高レベル放射性物質研究施設（CPF） の核燃料物質使用変更許可申請について

令和3年10月18日

国立研究開発法人 日本原子力研究開発機構

図3-3

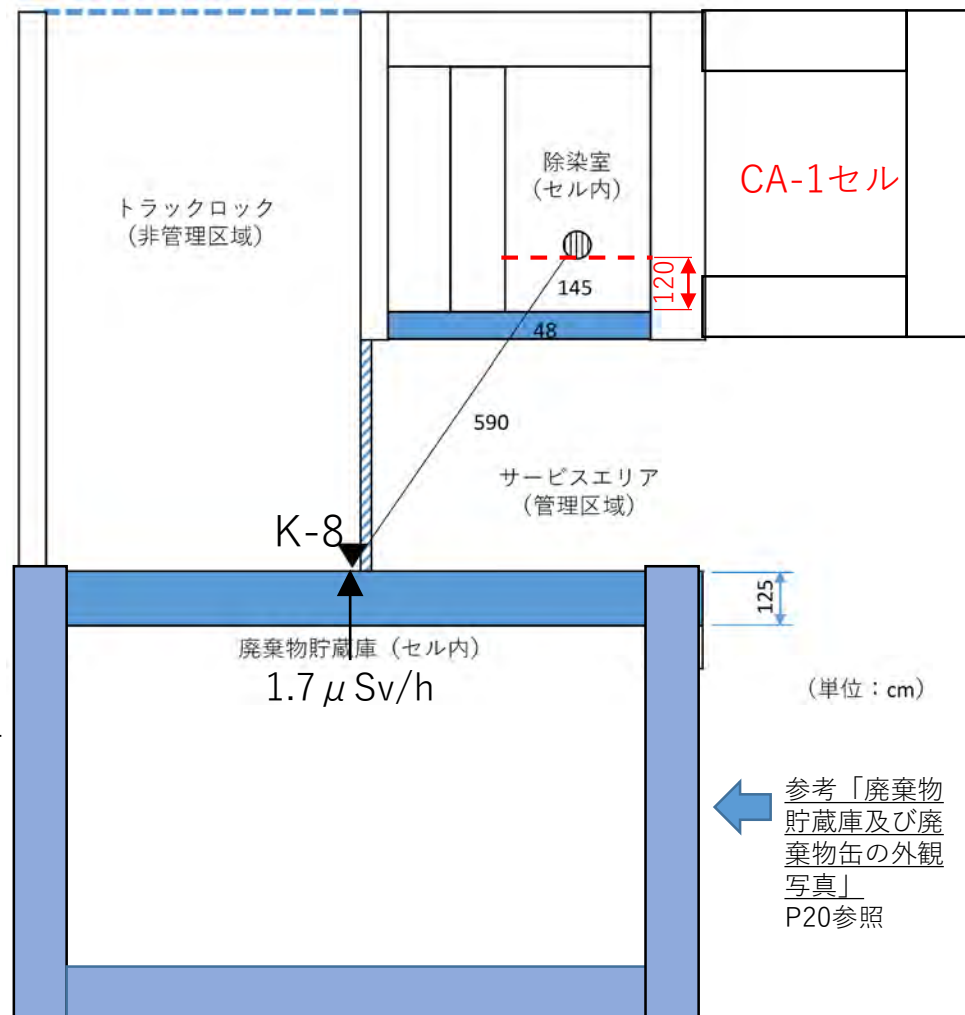
・計算モデルは図3-3に示すとおりとした。

これらの条件を用いて、QAD-CGGP2Rコードで計算した管理区域境界における線量率は2.4 $\mu\text{Sv/h}$ であり、500 h/3月で評価した場合、1.2 mSv/3月となり、管理区域の設定基準である1.3 mSv/3月を下回る。なお、廃棄物缶 (現在の貯蔵本数：277本、貯蔵可能本数：288本) による線量率は実測値で0.5 $\mu\text{Sv/h}$ 未満であり、実際の管理区域境界の線量率は0.6 mSv/3月となり、1.2 mSv/3月より低くなる。

参考「管理区域境界における線量率の詳細について」

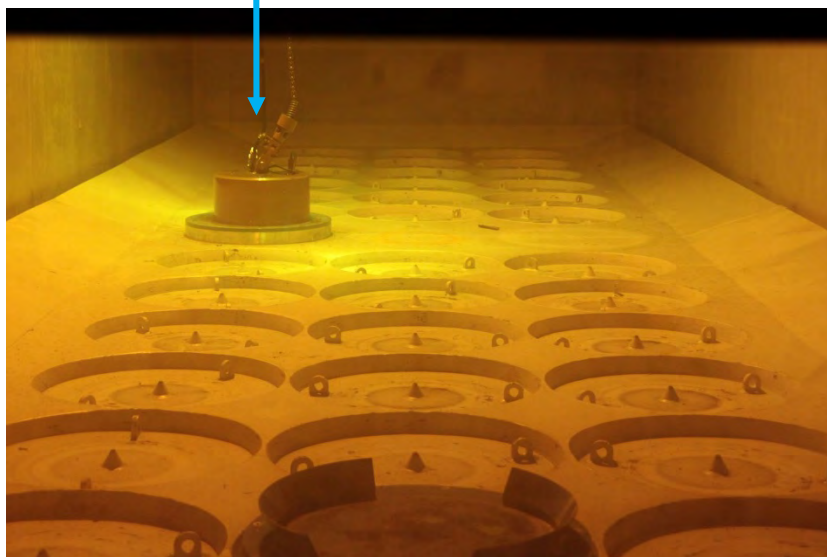
小数点以下2桁
に修正
補正申請案④

廃棄物貯蔵庫 ($\mu\text{Sv/h}$)	除染室 ($\mu\text{Sv/h}$)	合計 ($\mu\text{Sv/h}$)	滞在時間 (h/3月)	評価結果 (mSv/3月)	申請書上の値 (小数点以下第3位 を切り上げ)
1.70	0.77	2.47	500	1.235	1.24
0.5未満※1	0.77	1.27	500	0.635	0.64

除染室内貯蔵施設の容量及び施錠管理

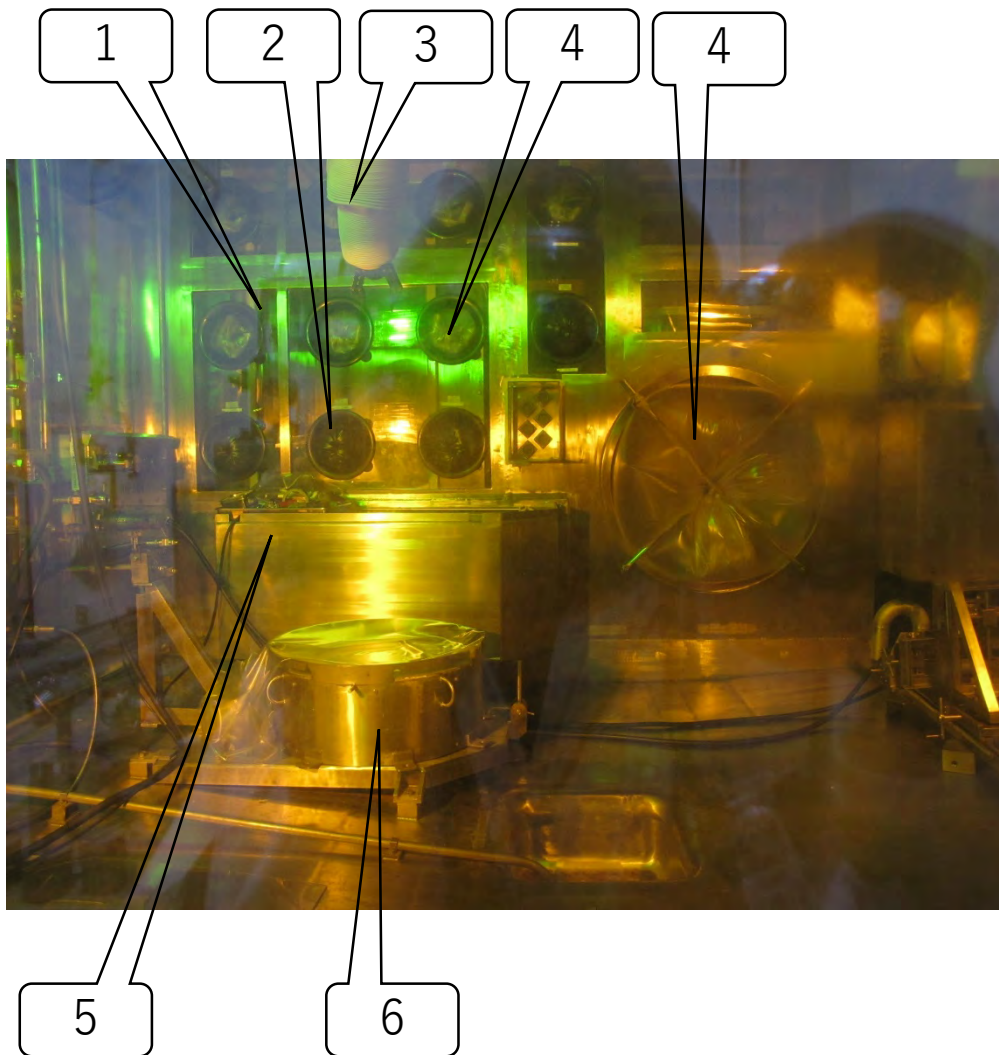
- ・ 除染室の背面扉を施錠管理することで貯蔵設備の基準に適合する。
- ・ ラックまたはバット等により場所を指定する。
- ・ 貯蔵を想定している容器数約10個に対して十分に余裕がある。

補正申請案⑦

貯蔵棚寸法：約48×48×48(cm) = 約110,000 cm³
貯蔵施設寸法：50×50×50(cm)
主要材質：ステンレス鋼

ステンレス製容器
(内容量約50~200 cm³)
36頁 参考「1Fデブリ試料容器 (イメージ)」参照
16個分のスペース (1段積)
(約10×10×20(cm)の容器を想定した場合)

図8-1-4 除染室内貯蔵施設の位置

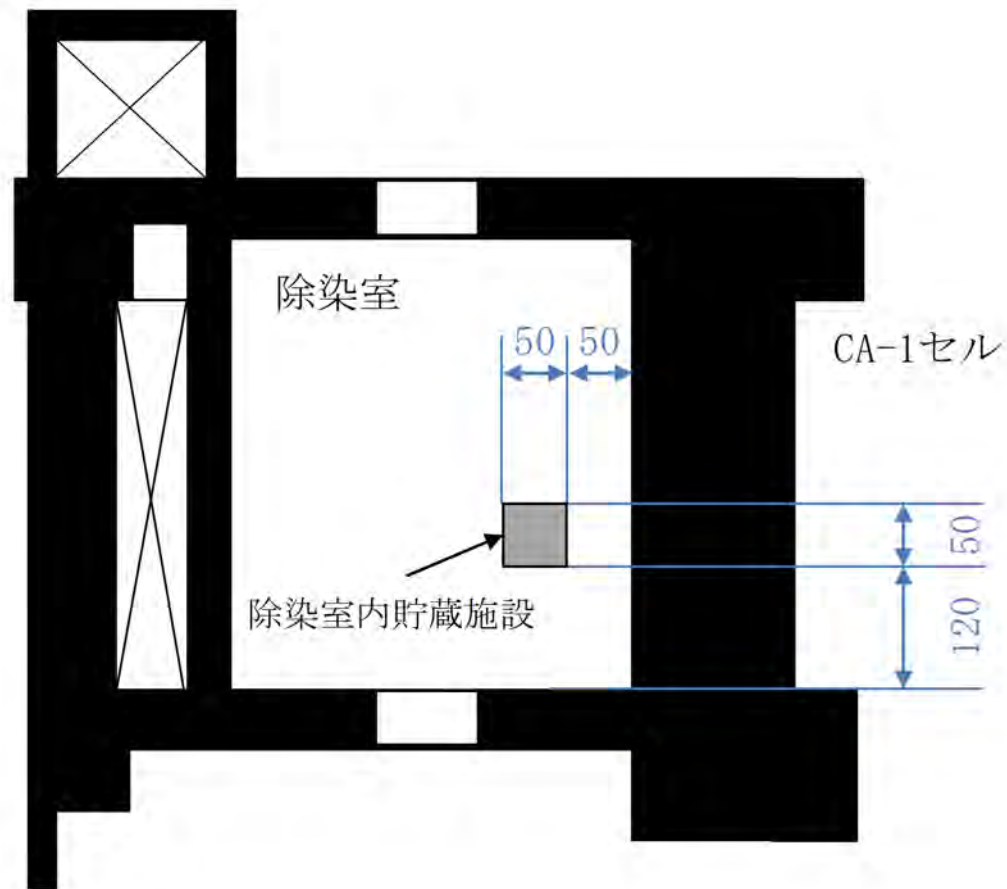
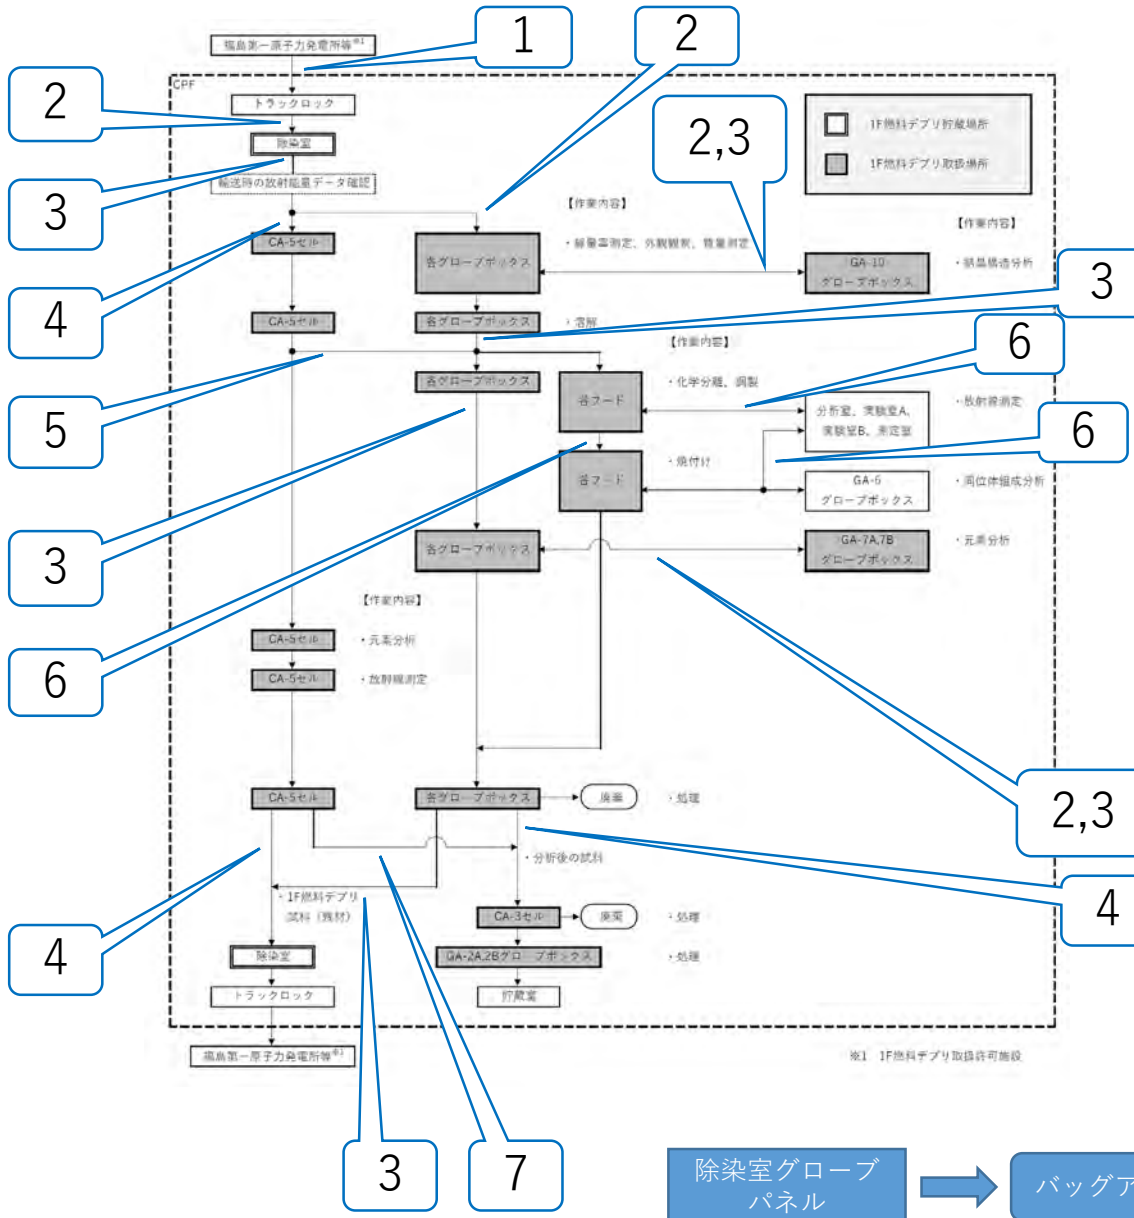
補正申請案⑥ (本文 8-1 貯蔵施設の位置)

貯蔵施設の位置	<p>(1) 敷地の位置 「7-1 使用施設の位置」と同じ</p> <p>(2) 建家の位置 「7-1 使用施設の位置」と同じ</p> <p>(3) 貯蔵施設の位置 本施設の貯蔵施設として、CA-2セル内にピン貯蔵ピット、CB-3セル内に固化体貯蔵ピット、CA-4セルにセル内貯蔵施設(1)*¹、CA-5セルにセル内貯蔵施設(2)*¹ <u>及び除染室に除染室内貯蔵施設*²</u>があり、また、2階に貯蔵室がある。</p> <p>本施設の貯蔵施設を図8-1-1、図8-1-2、図8-1-3に示す。</p> <p>*1：セル内貯蔵施設(1)、(2)については、図8-1-2に示すセル内の区画した範囲とする。</p> <p><u>*2：除染室内貯蔵施設については、図8-1-2に示す除染室内の区画した範囲とする。</u></p>
---------	--

貯蔵施設の位置	<p>(1) 敷地の位置 「7-1 使用施設の位置」と同じ</p> <p>(2) 建家の位置 「7-1 使用施設の位置」と同じ</p> <p>(3) 貯蔵施設の位置 本施設の貯蔵施設として、CA-2セル内にピン貯蔵ピット、CB-3セル内に固化体貯蔵ピット、CA-4セルにセル内貯蔵施設(1)*¹、CA-5セルにセル内貯蔵施設(2)*¹ <u>及び除染室に除染室内貯蔵施設*²</u>があり、また、2階に貯蔵室がある。</p> <p>本施設の貯蔵施設を図8-1-1、図8-1-2、図8-1-3、<u>図8-1-4</u>に示す。</p> <p>*1：セル内貯蔵施設(1)、(2)については、図8-1-2に示すセル内の区画した範囲とする。</p> <p><u>*2：除染室内貯蔵施設の<u>詳細</u>については、<u>図8-1-4</u>に示す除染室内の区画した範囲とする。</u></p>
---------	---
